東通原子力発電所 基準地震動の策定のうち
海洋プレート内地震の地震動評価について
(コメント回答)

2021年5月14日
東北電力株式会社

審査会合におけるコメント

各検討対象地震の地震動評価

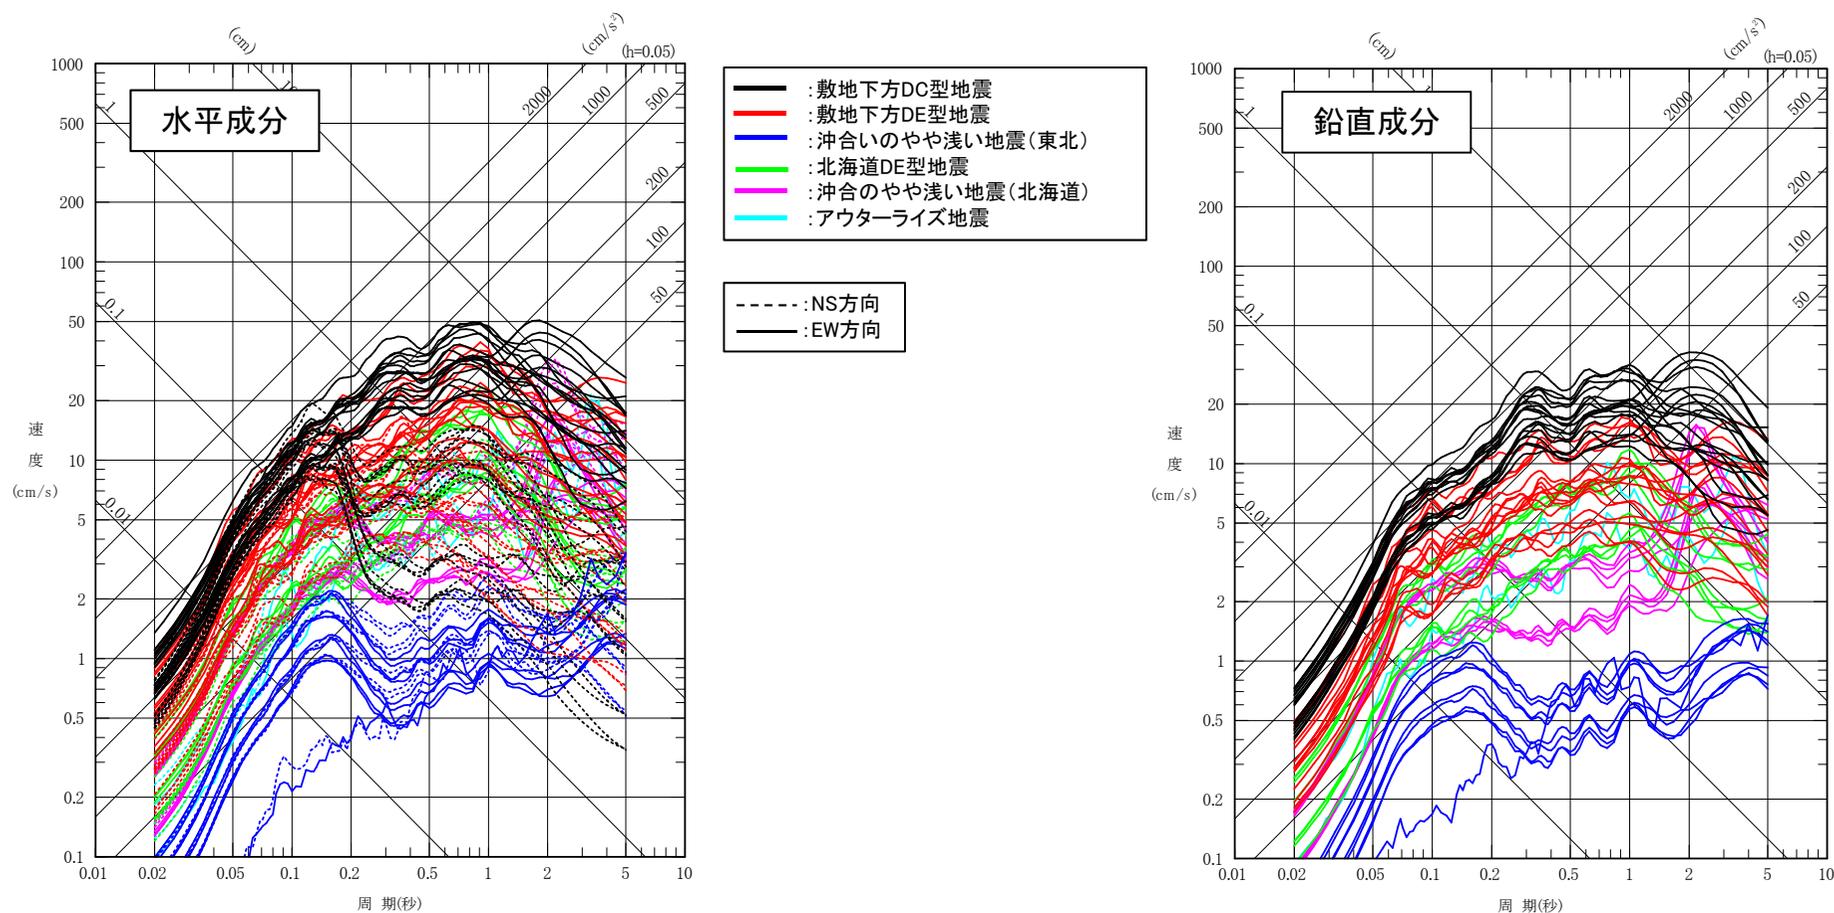
S181 S182

- 各検討対象地震について、全てのケースの応答スペクトルの比較を以下に示す。
- 各検討対象地震の地震動が敷地に与える影響は特に大きいものではないこと(詳細は補足説明資料1章4及び5参照)、また、個々のケースでは一部の周期で地震タイプの違いによる凹凸があるものの、地震タイプ全体で比較した場合、**[敷地下方DC型地震]**が全ての周期帯において他の地震タイプを上回っていることから、この地震タイプを検討用地震として選定する。
- なお、参考に短周期レベルの影響を反映した応答スペクトル手法に基づく地震動評価を実施し、本評価結果と同様の傾向が得られていることを確認している(補足説明資料1章6参照)。

敷地下方DC型地震の断層モデル手法を用いた地震動評価(PN基準)

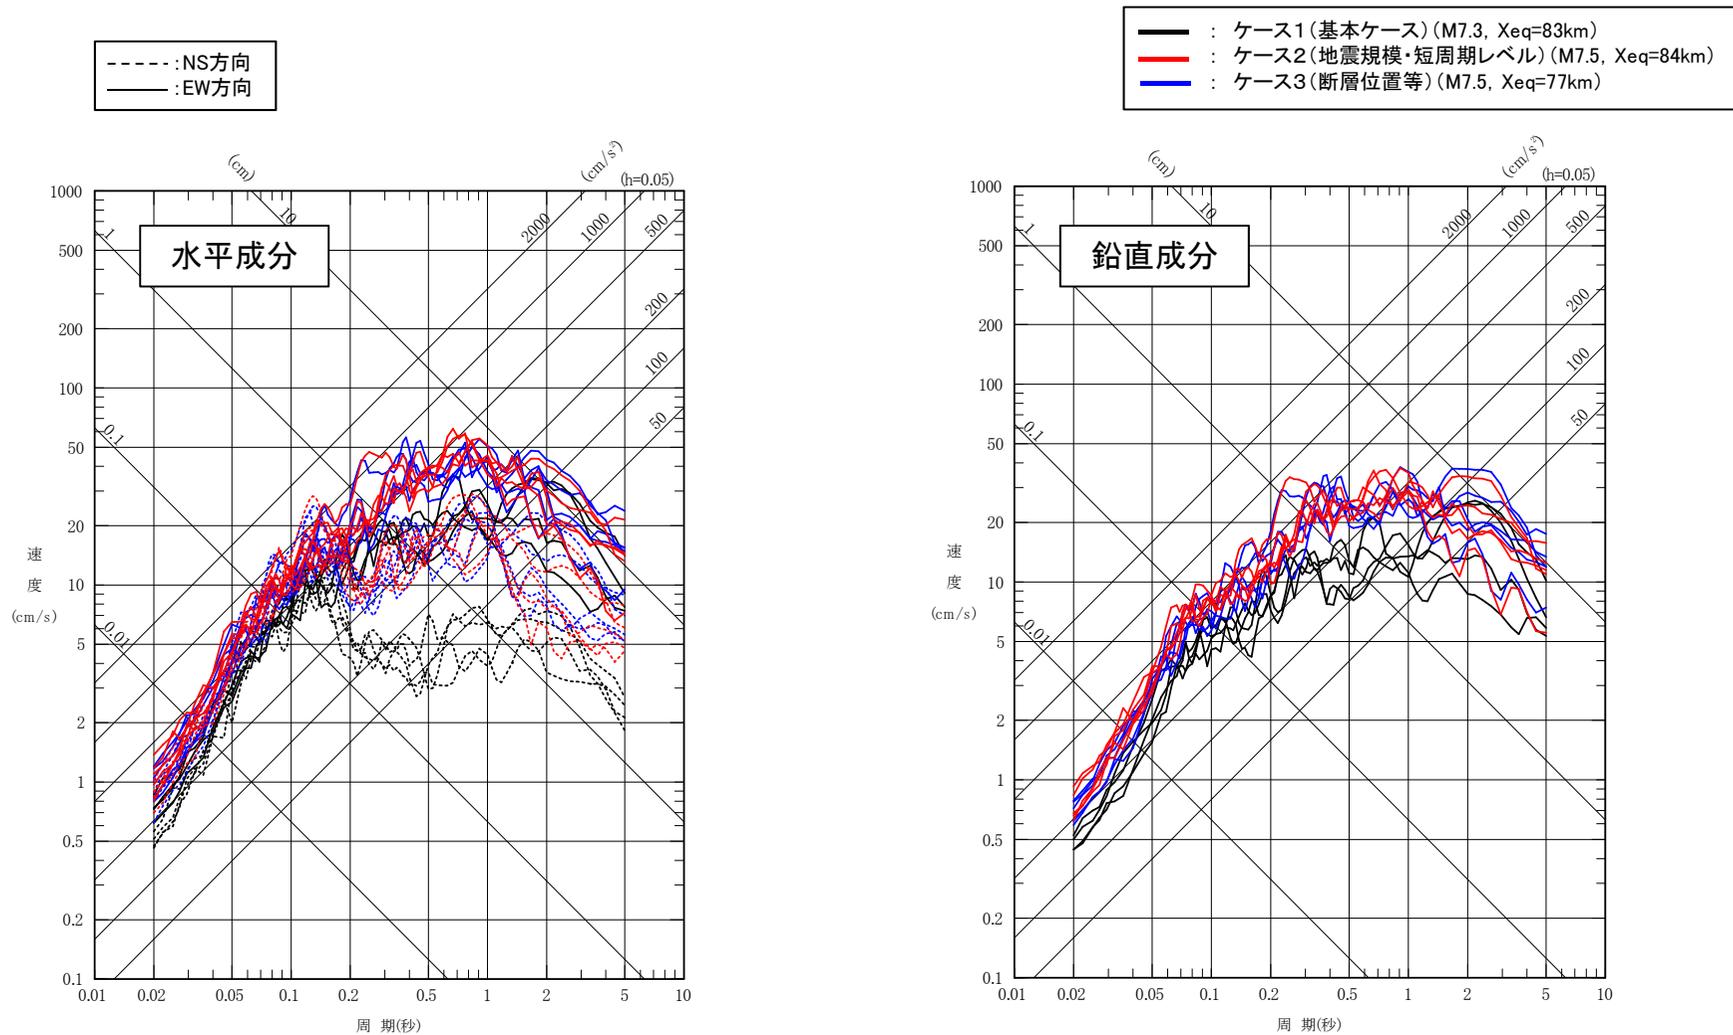
S183

- 敷地下方DC型地震の断層モデル手法による評価結果を示す。
- 断層モデル手法を用いた地震動評価は、敷地において適切な地震観測記録が得られていないことから、統計的グリーン関数法(SGF)[釜江ほか(1991)及び入倉ほか(1997)]を用いた。
